改善箇所説明図

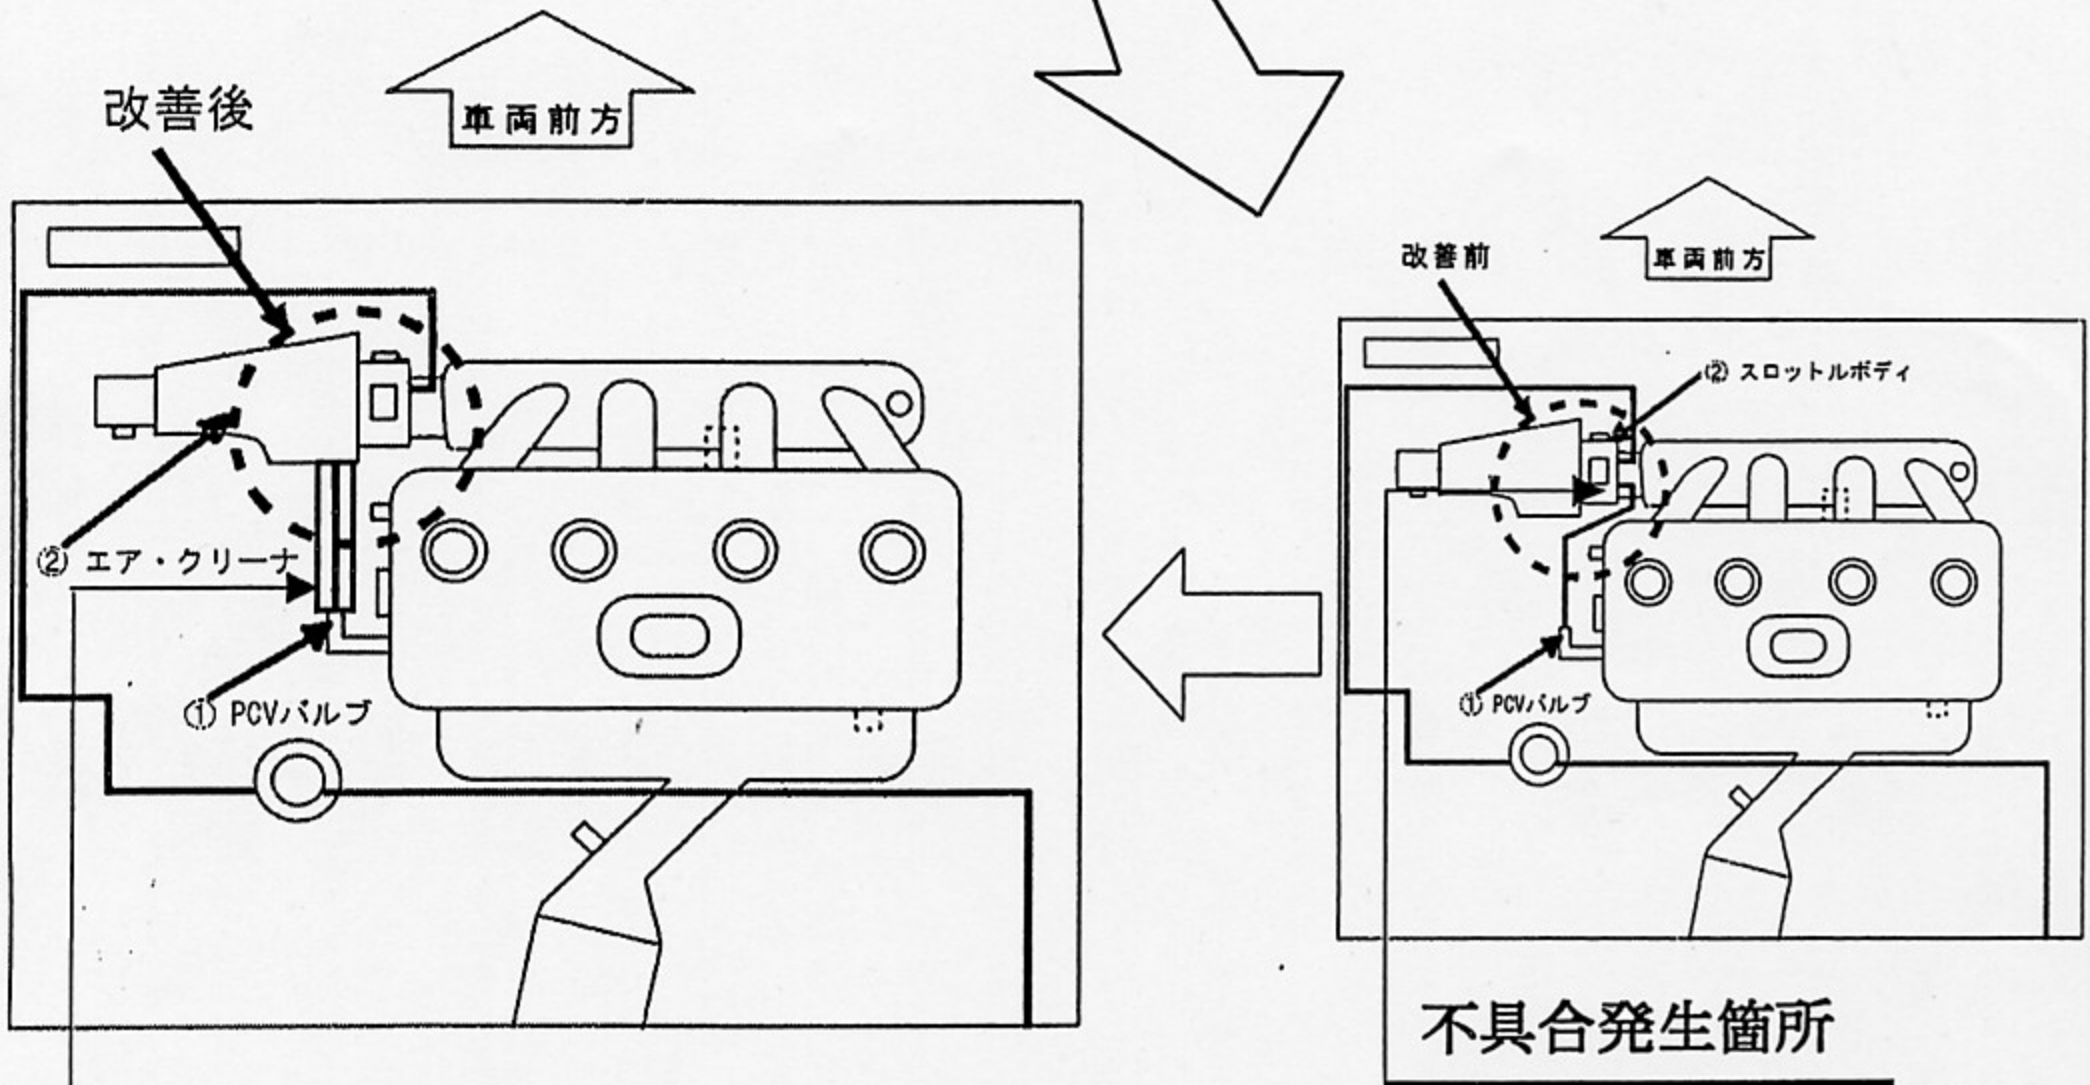
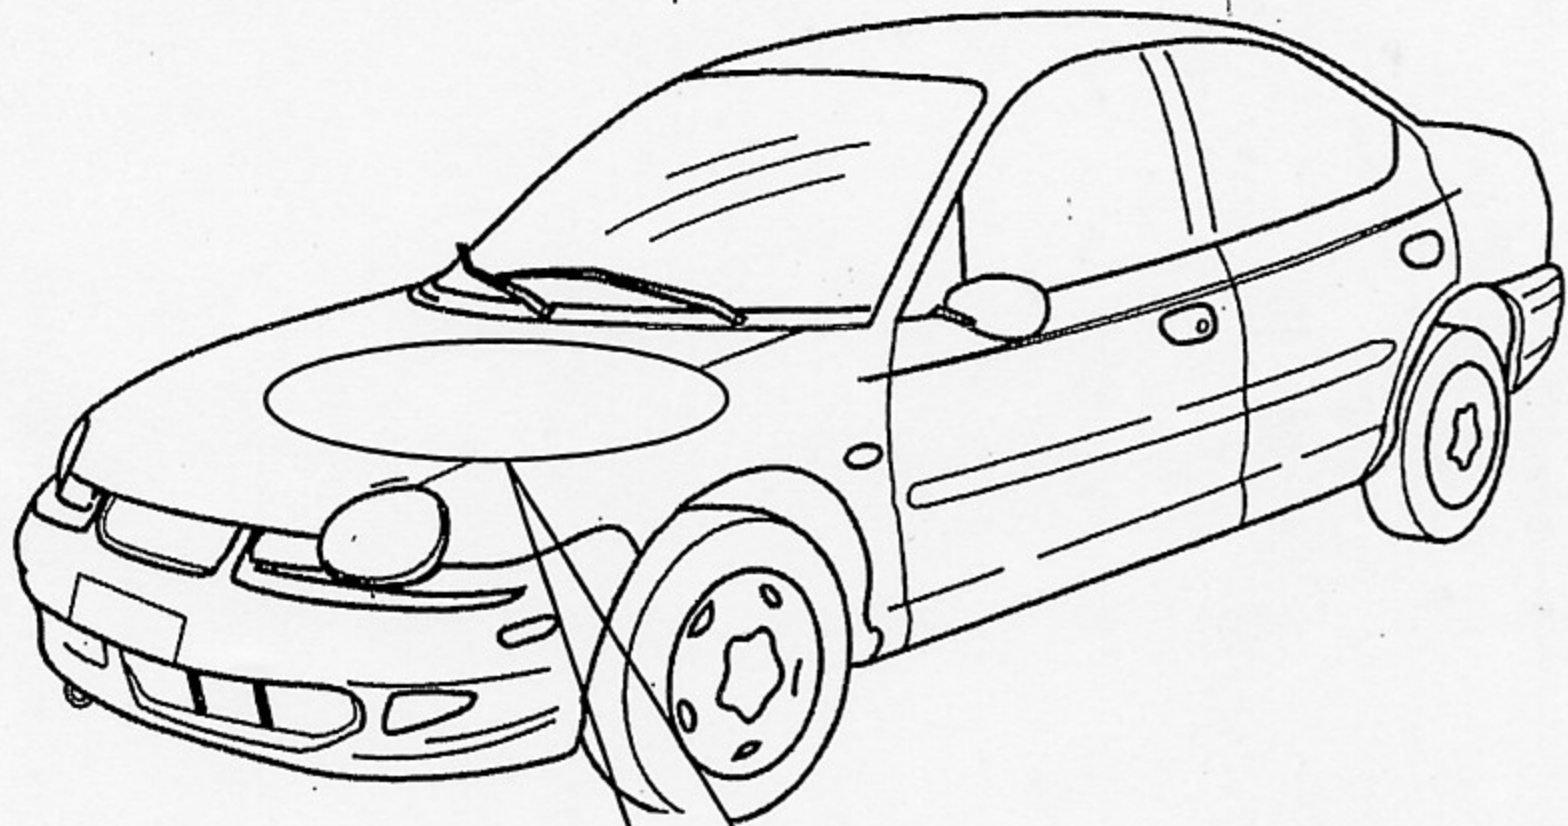
不具合発生箇所

原動機の燃料スロットルボディにおいて、ブローバイガスを吸入するチューブの取付位置が不適切なため、外気温が極端に低い時に走行すると、最悪の場合、ブローバイガス中の蒸気がスロットルボディ内で凍結してスロットルバルブが固着し、原動機の回転が下がらなくなるおそれがある。

チューブ

改善の内容
 全車両、ブローバイガスの吸入チューブを対策品と交換するとともに、導入位置をエア・クリーナ右後部へ移設する。
